区域変更平面図

【一般国道417号】

業務名/工事名	路線・河川名等		
路線・河川名等	一般国道417号、一般県道赤坂神戸線		
施工箇所名	大垣市赤坂町地内		
図面の種類	区域変更平面図		
縮尺	S=1: 500 (A1) S=1: 1000 (A3)	図面番号	業之内
会社名			
事務所名	岐阜県大垣土木事務所

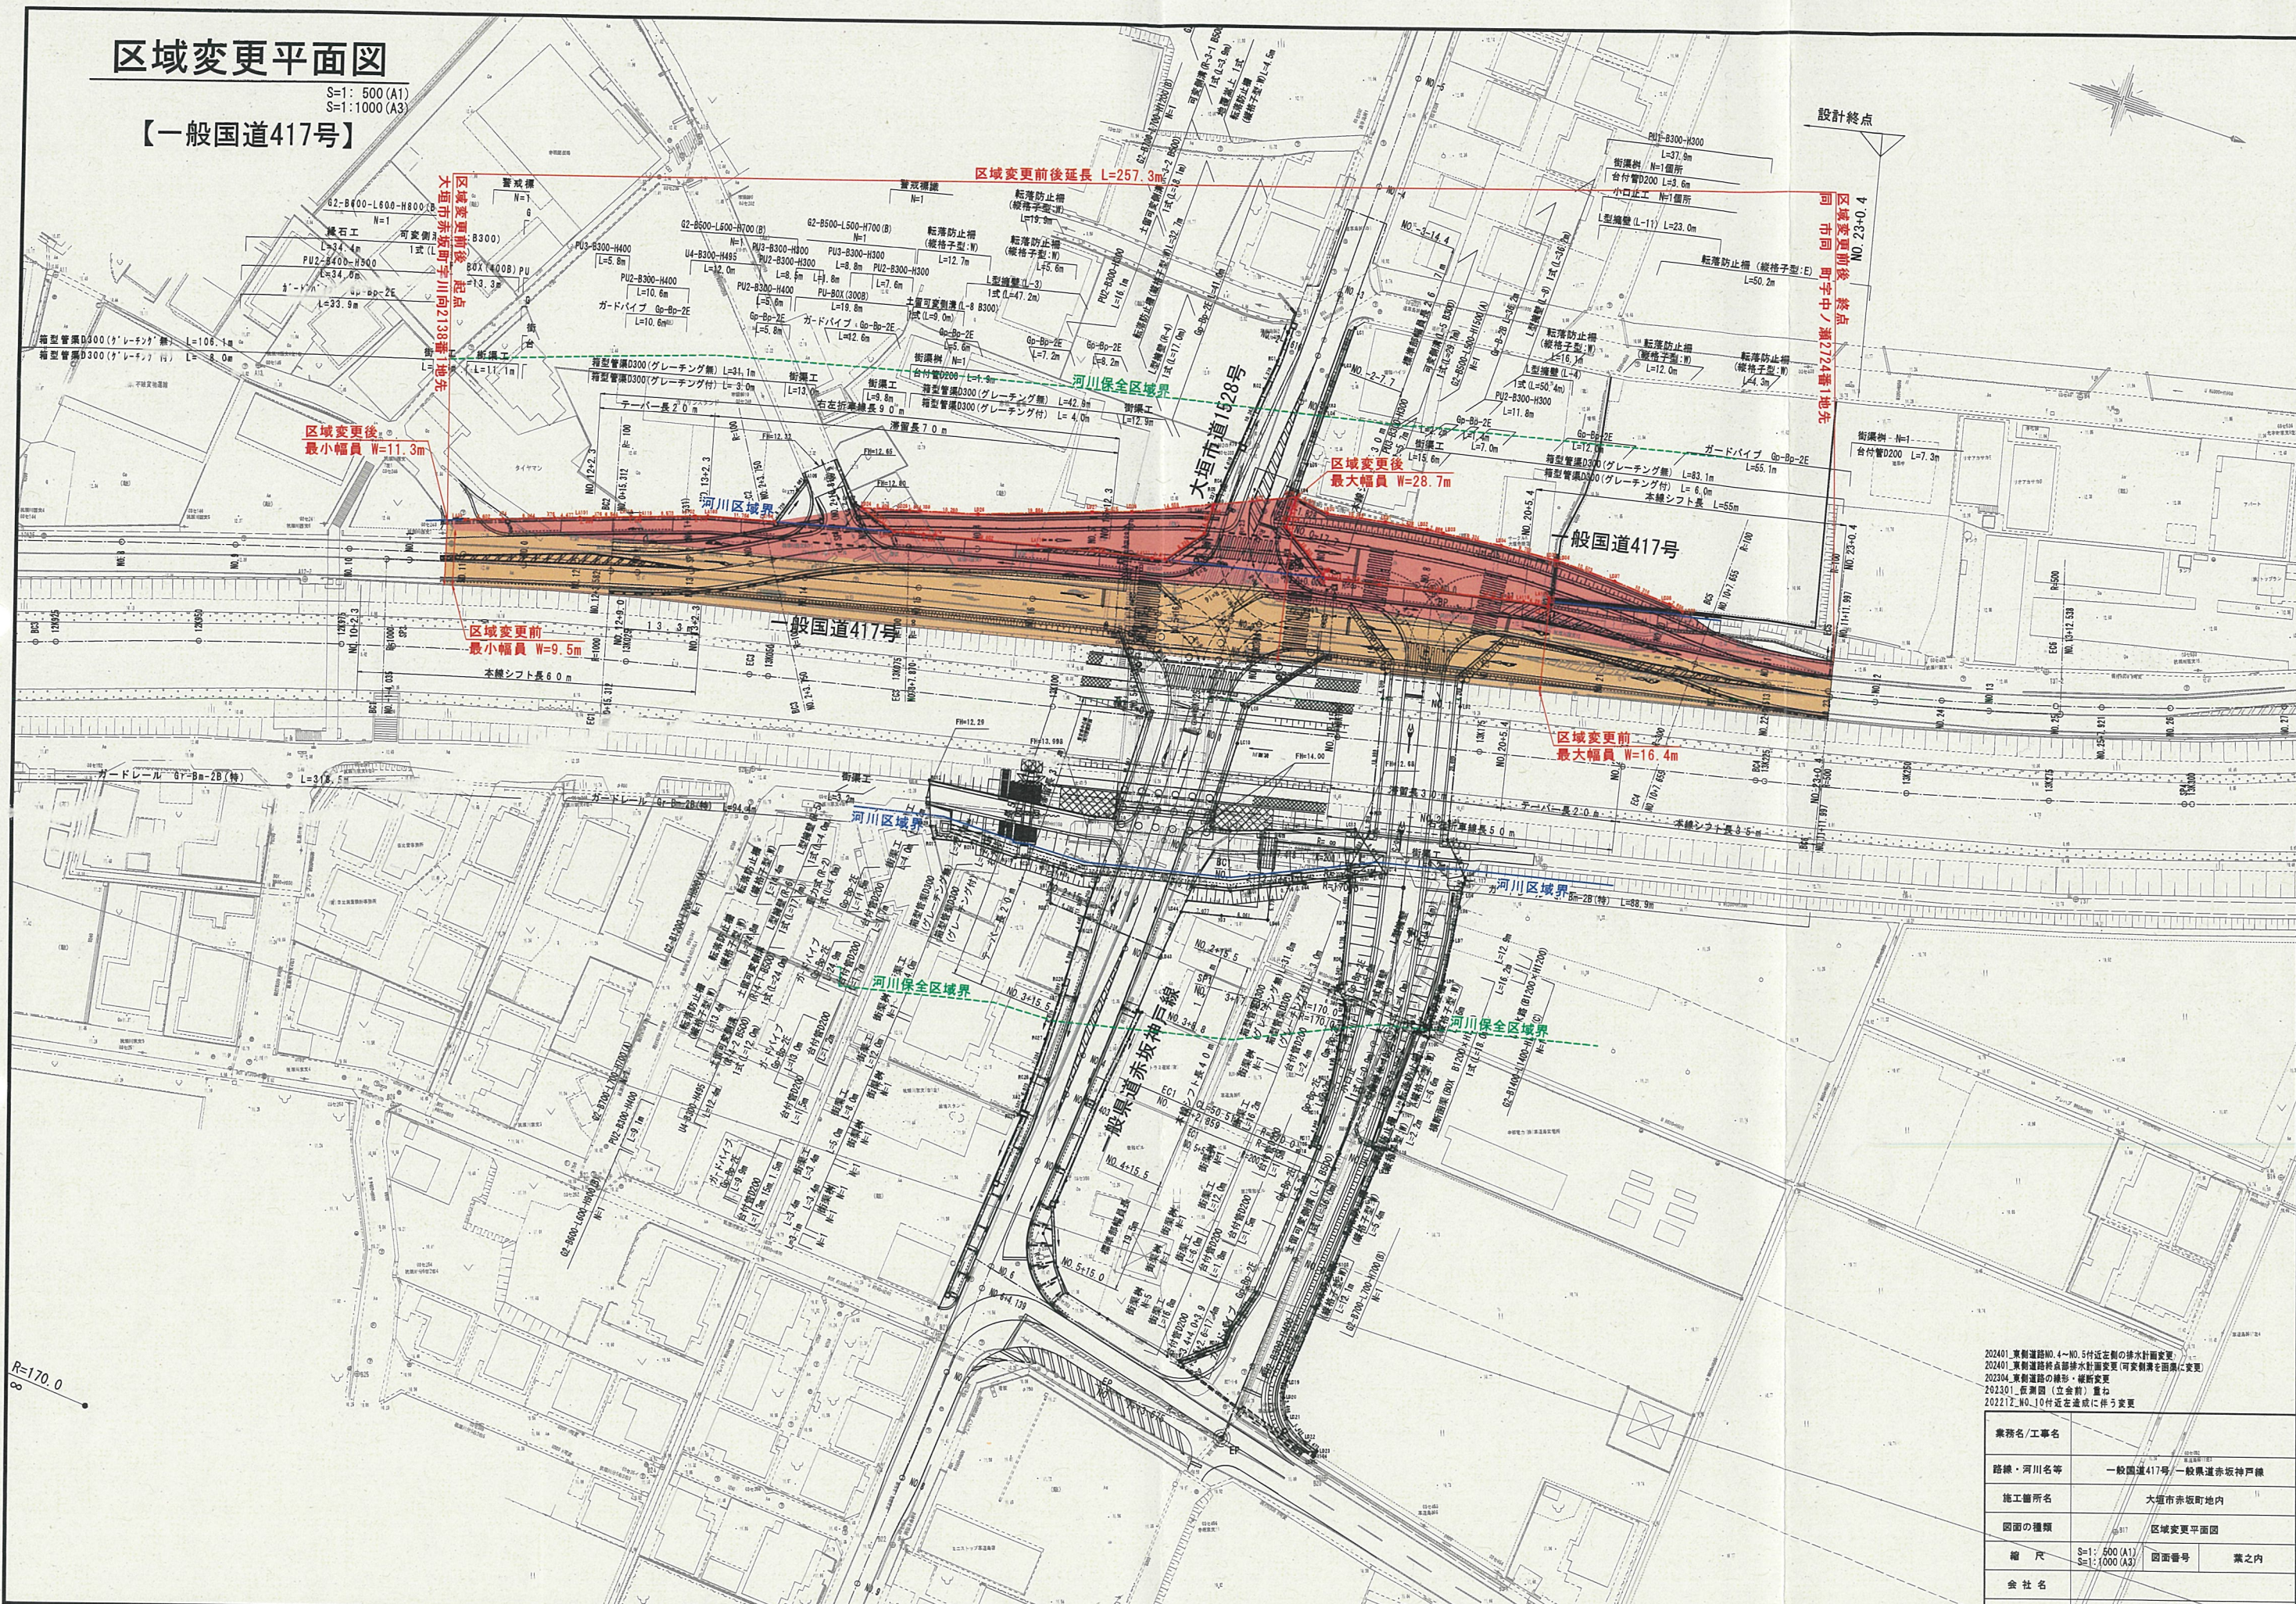
202401_東側道路No.4~No.5付近左側の排水計画変更
202401_東側道路終点部排水計画変更(可変側溝を面溝に変更)
202304_東側道路の橋形・縦断変更
202301_低測図(立会前)重ね
202212_NO_10付近左側に伴う変更
